Nota zienswijzen

bestemmingsplan 'Vlijmense Dijk 67, Vlijmen'

Vastgesteld in de raadsvergadering van 14 mei 2024

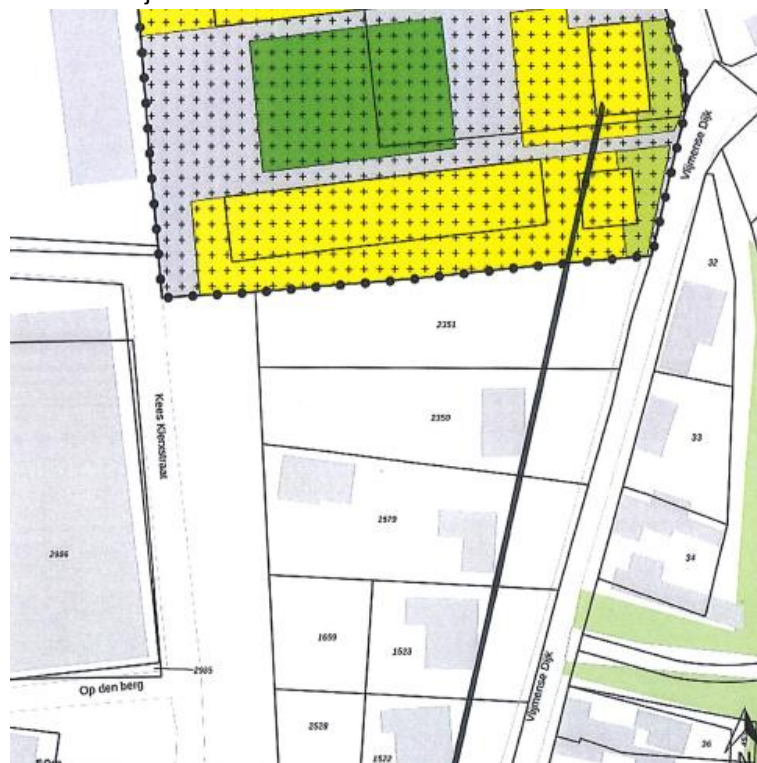
3.2	Kortom: door de hoge snelheid, intensieve verkeersbelasting én onoverzichtelijke situatie, verslechtert de verkeersveiligheid van de Vlijmense Dijk / Molenstraat door het plan. Om de veiligheid van de weggebruikers te kunnen waarborgen zal een aantal	Zie de beantwoording bij 1.1.	Zie bij 1.1.

Indiener	Zienswijze	Reactie gemeente Heusden	Gevolgen voor dit plan
	aanpassingen nodig zijn. Het voorstel zou zijn het aantal uitritten van het plan aan de Vlijmense Dijk 67 aan de Molenstraat / Vlijmense Dijk te reduceren van 3 naar 2 én daarnaast beperkende maatregelen te treffen voor (de snelheid én intensiteit van) het verkeer. Dit kan door het verkeer over de Vlijmense Dijk te beperken (bijvoorbeeld éénrichtingsverkeer of een blokkade op de Vlijmense Dijk waardoor deze weg enkel gebruikt zal worden door bestemmingsverkeer) en/of snelheidsremmende maatregelen te treffen (bijv. een verkeerssluis).

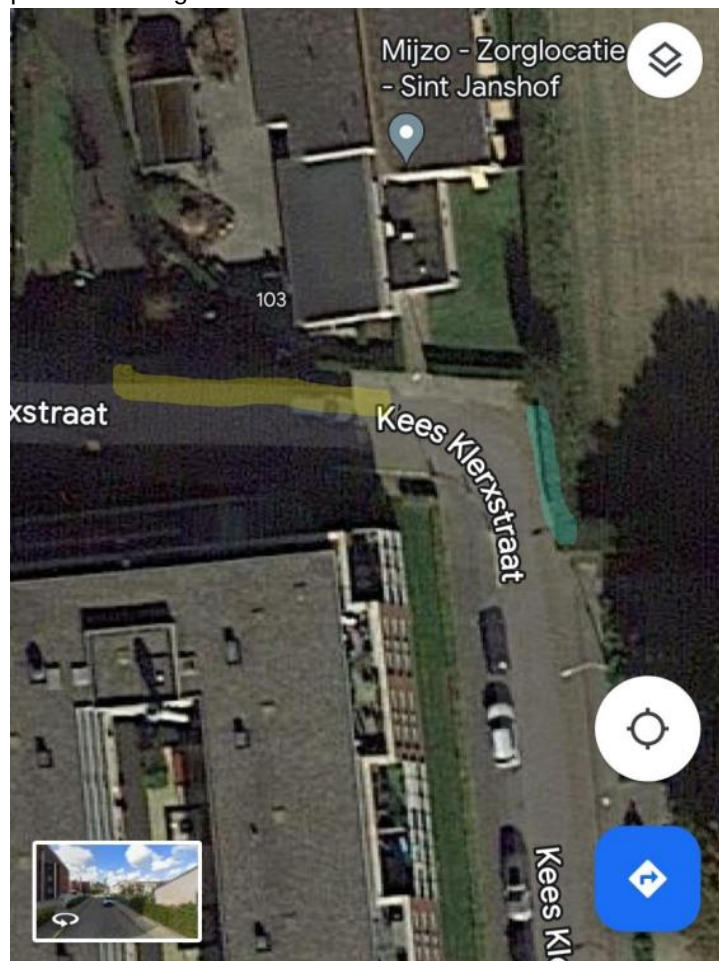
6.	Betreft bocht Kees Klerxstraat - Vlijmense Dijk / verkeersbesluit. In deze bocht is al een versmalling gemaakt. Waardoor de bocht ook in combinatie met de heg krap is. In de afbeeldingen gemarkeerd met blauw. Daarnaast zijn er vaak auto's geparkeerd aan de zijde van het Sint Janshof (andere zijde van parkeerverbod). De indiener van de zienswijze heeft eerder aangegeven bij de gemeente dat deze bocht erg onoverzichtelijk en gevaarlijk is naar zijn mening, omdat je wordt gedwongen als automobilist de binnenbocht te nemen. Wat gevaar oplevert voor tegemoetkomend verkeer. Nu met het plan om daar een in en uitrit aan toe te voegen, in combinatie met de al hoge heg en krappe bocht zal er vanuit Vlijmense Dijk geen voldoende zicht komen op het verkeer van links. Het zou	Ter plaatse komt een andere inrichting van de weg. In de huidige situatie zorgt de aanwezige haag voor een beperkte hoeveelheid ruimte en een verspringing in de opsluitband van de weg. Doordat hier een inritconstructie zou komen, ontstaat meer 'lucht' en meer ruimte in het wegprofiel. Ook kan hierdoor niet zomaar de weg opgereden worden vanuit het projectgebied. Met aanvullende maatregelen, zoals genoemd bij zienswijze 2, is de verkeersveiligheid gegarandeerd. Voor deze maatregelen is nog wel een aanvullend verkeersbesluit nodig, dat genomen wordt na de planologische procedure.	Zie bij 2.

van belang zijn voor de veiligheid dat deze bocht ruimer gemaakt gaat worden. Zoals de plannen nu zijn gepresenteerd is het volgens de indiener van de zienswijze vragen om problemen/ongevallen.

BIJLAGE 1 - Schets nieuwe versie ontwerp

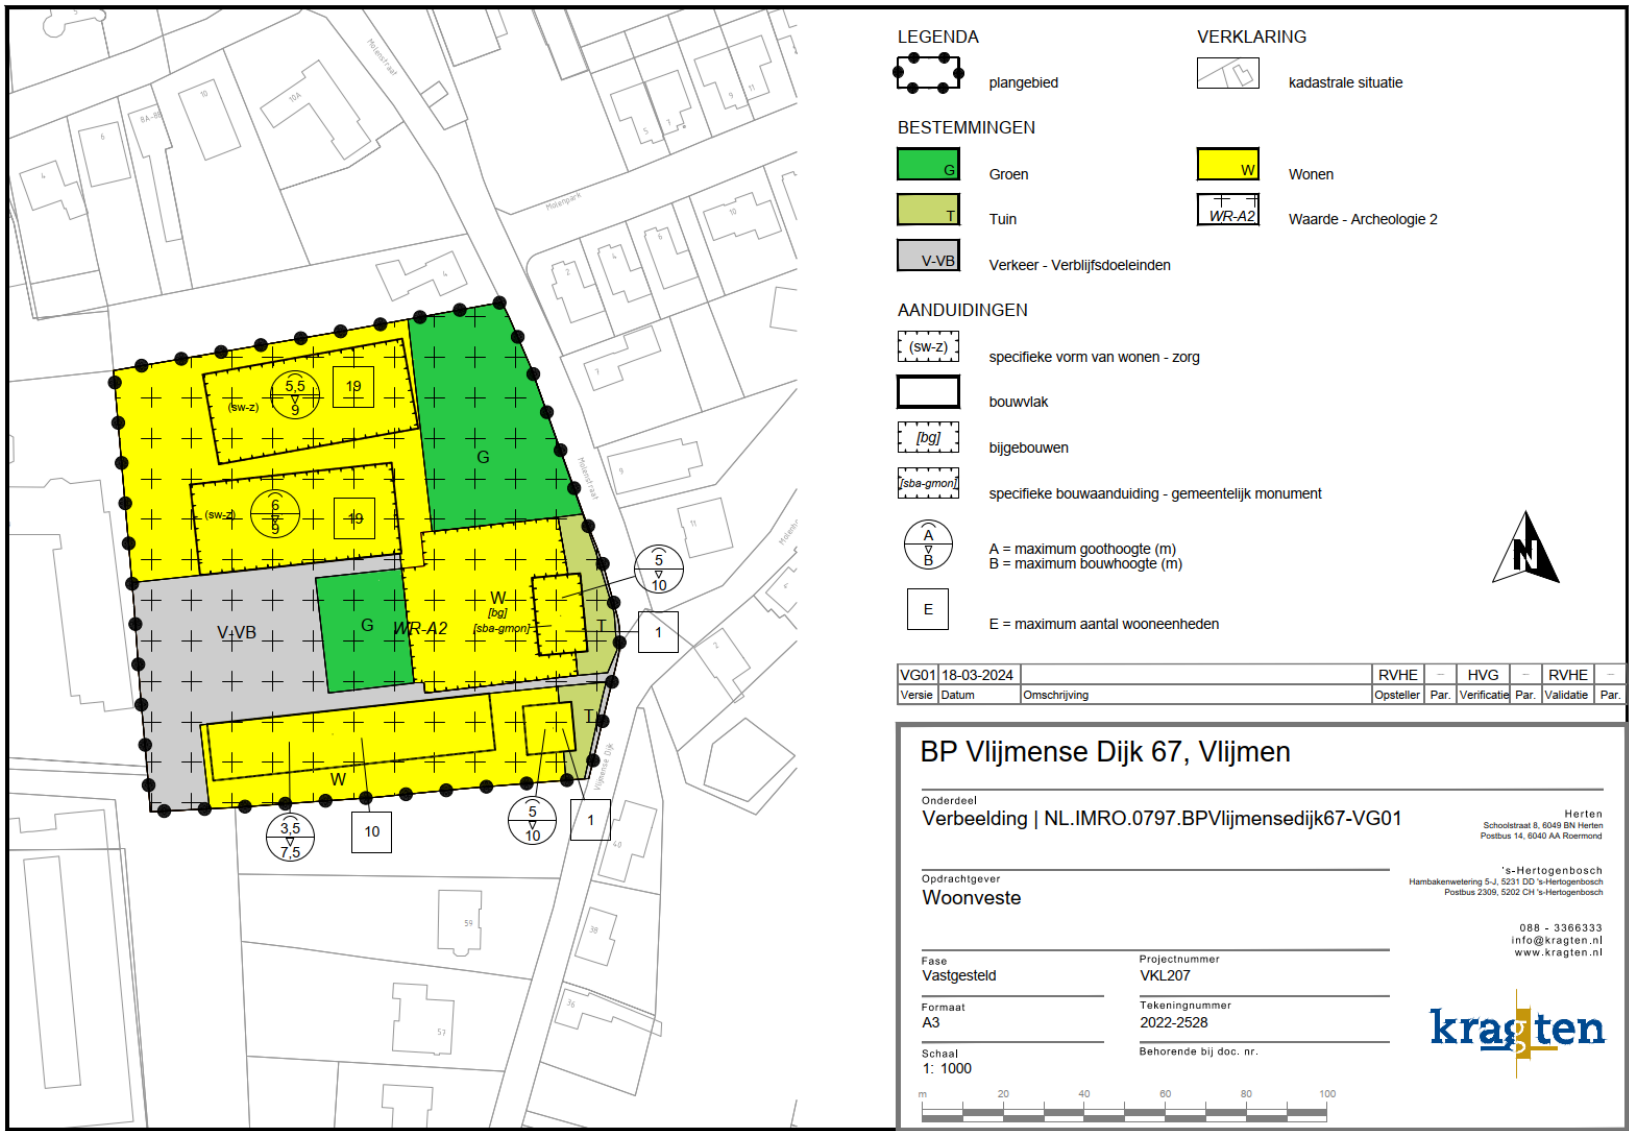
Indiener	Zienswijze	Reactie gemeente Heusden	Gevolgen voor dit plan
1.1	De indieners van de zienswijzen maken zich ernstig zorgen over de verkeersdrukke en - veiligheid op de openbare weg 'Vlijmense Dijk'. Verkeer wat van de A59 Vlijmen binnenkomt slaat vaak direct af de Vlijmense Dijk op om de drukte in het centrum te vermijden of om naar het Engelermeer te rijden. De hele dag door is het een komen en gaan van forenzen, werkbusjes en zware vrachtwagens. Dit zal enkel gaan toenemen tijdens en na de ontwikkeling van dit plan. Nu rijdt men hier al geregeld 60 km/u of harder terwijl 30 km/u is toegestaan. Er is vrijwel niemand die zich daar aan houdt, volgens de indiener van de zienswijzen. Men is bang voor (dodelijke) ongelukken. De Vlijmense Dijk is niet ingericht op deze hoeveelheid verkeer i.c.m. ook nog de vele (recreatieve) fietsers. Indieners van de zienswijzen wonen pal aan de dijk en bij zwaar verkeer trilt het hele huis. De huidige verkeersaantallen zorgen nu al voor een verminderd woongeluk. Dit zal alleen maar meer worden, om nog maar niet te spreken over al het bouw- en werkverkeer wat over de Vlijmense Dijk zal gaan tijdens realisatie van het plan.	Deze zienswijze gaat zowel over de al aanwezige weg als de impact van het project op zijn omgeving. Het project is inmiddels aangepast. Ten opzichte van het ontwerp dat ter inzage lag is een inrit verwijderd aan de kant van de Molenstraat/Vlijmense Dijk. Ook is er een verbinding voor langzaam verkeer minder en is een inrit (van de zuidelijke woning) verplaatst. Het gros van de verkeersbewegingen wordt via de Kees Klerxstraat afgehandeld. Hiermee is de totale situatie verkeersveilig geworden. Door enkele aanpassingen aan de Kees Klerxstraat te doen, is op die locatie ook sprake van een verkeersveilige situatie. Deze aanpassingen worden meegenomen in de vergunningprocedure die op dit bestemmingsplan volgt. De Kees Klerxstraat kan de toename aan verkeersbewegingen aan. Het gaat om 200 bewegingen. De norm voor het maximaal aantal verkeersbewegingen op deze weg is 3000. Het huidige aantal verkeersbewegingen ligt, op basis van een schatting van de bebouwde omgeving, tussen de 500 en 1000 per etmaal. De toevoeging ligt dus ruim binnen de mogelijkheden. Het aantal verkeersbewegingen op de Molenstraat/Vlijmense Dijk neemt in de toekomst af. Als onderdeel van de Gebiedsontwikkeling Oostelijke Langstraat (GOL) worden de op- en afritten van de snelweg aan het einde van de Grote Kerk afgesloten. Daarmee is het gebied alleen nog interessant voor bestemmingsverkeer.	De verbeelding is aangepast aan de alternatieve inrichting. Zie de schets in de bijlagen bij dit document. Paragraaf 3.2.1 van de toelichting is aangepast met het nieuwe ontwerp. Zie de schets in de bijlagen bij dit document. Paragraaf 3.3 van de toelichting gaat in op de nieuwe verkeerssituatie. Zie de schets in de bijlagen bij dit document.
